GB Modification of camshaft and crankshaft gears above engine number 19DN0327

The manufacturer has modified both the design and the material (from sintered metal to sheet metal) of the camshaft and crankshaft gears.

Abbildung 1 / Fig. 1 / Figura 1 / Fig. 1

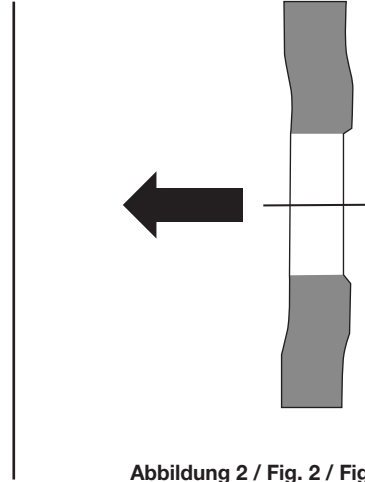
This means that when fitting febi timing chain kits 33040, 33041, 33082, 33083 in vehicles up to engine number 19DN0326, the old pressure plates (Fig. 1) must be pressed out of the old camshaft gears and re-used when fitting the new gears of the febi timing chain kit (use M10x60 screw). Otherwise an error code will appear due to incorrect positioning of the sensor wheel. Furthermore it is not permitted to install a mixture of sintered metal and sheet metal gears.

Fig. 1 / Ilustracja 1 / Рис. 1

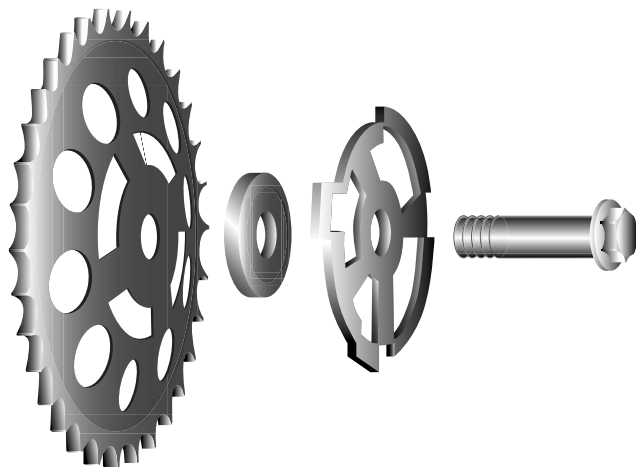
Ciò significa che quando si montano i kit catena distribuzione 33040, 33041, 33082, 33083 in veicoli con numero di motore fino a 19DN0326 i vecchi distanziali (Fig. 1) devono essere tolti dai vecchi ingranaggi dell'albero a camme e riutilizzati quando si assemblano i nuovi ingranaggi del kit catena distribuzione (impiegare il bullone M10x60).

Oznacza to, że w momencie montażu zestawów łańcuchów napędu rozrządu febi o numerach: 33040, 33041, 33082, 33083 w pojazdach o numerach silnika do 19DN0326, tarcze dociskowe zdemontowane ze starego wału rozrządu (Il. 1) muszą zostać ponownie wykorzystane w

Это означает, что при установке комплектов цепей ГРМ 33040, 33041, 33082, 33083 на автомобилях с двигателями до номера 19DN0326 старые нажимные пластины (рис. 1) должны быть выпрессованы со старых шестерен распределительных валов и при установке новых шестерен комплектов цепей ГРМ заново использованы (используйте болт M10x60).

Fig. 2 / Ilustracja 2 / Рис. 2

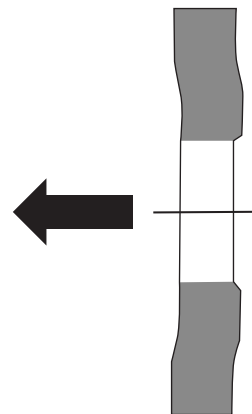
Care must be taken to ensure that the pressure plate is installed in the correct position. The arrow in Fig. 2 indicates the direction of installation towards the camshaft gear.

In caso contrario comparirà una segnalazione di errore dovuta al posizionamento scorretto della ruota del sensore. Inoltre non è permesso installare una mescolanza di ingranaggi in metallo sinterizzato e lamiera. Bisogna prestare particolare attenzione alla corretta posizione di montaggio del distanziale. La freccia nella Fig. 2 indica il verso di montaggio nei confronti dell'ingranaggio dell'albero a camme.

Należy zapewnić instalację tarcz dociskowych w odpowiedniej pozycji. Strzałka na ilustracji 2 wskazuje kierunek montażu koła zębatego rozrządu.

Примите во внимание, что нажимная пластина должна быть установлена в правильном положении. Стрелка на рис. 2 указывает на положение установки по отношению к шестерне распределительного вала.
